## 97mila euro si possono anche sprecare

Con delibera N.80 del 22.5.2014 la giunta comunale esprime indirizzo favorevole al posizionamento di pannelli a scritta variabile che informano l'utenza sullo stato dei passaggi a livello.

Sevesoviva, 25.6.2014

Esempi di segnaletica da inserire in contesto urbano.

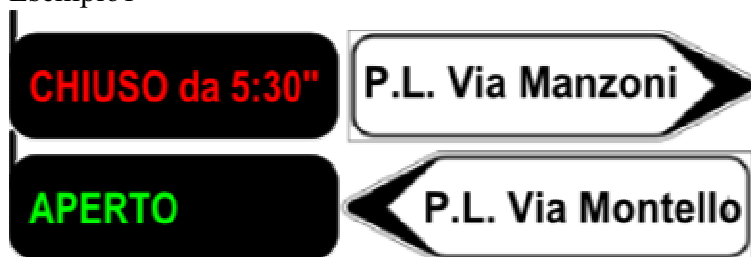
1. per le provenienze da OVEST (Altopiano, Barlassina):
  - su via Montello all'incrocio con Via Zeuner, per informare sullo stato dei p.l. di Via Manzoni (a sud della stazione) (vedi esempio 2 in allegato);
  - su Via Vittorio Veneto, allo stop con Via Marconi, per informare sullo stato dei p.l. di Via Manzoni e Via Montello (vedi esempio 1 in allegato);
  - su C.so Marconi per lettura provenendo da sud, all'altezza di Via Manzoni, per informare sullo stato dei p.l. di Via Manzoni e Via Montello;
2. per le provenienze da EST (Baruccana, Seregno):
  - in piazza Verdi per provenienze da Via Maderna (ed eventualmente in Via San Carlo altezza via Maderna per provenienze da Via Milano), per informare sullo stato dei p.l. di Via Manzoni e Via Montello;
  - all'incrocio tra Via Adua e Via Manzoni, per informare sullo stato dei p.l. di Via Montello/Dante (a nord della stazione).
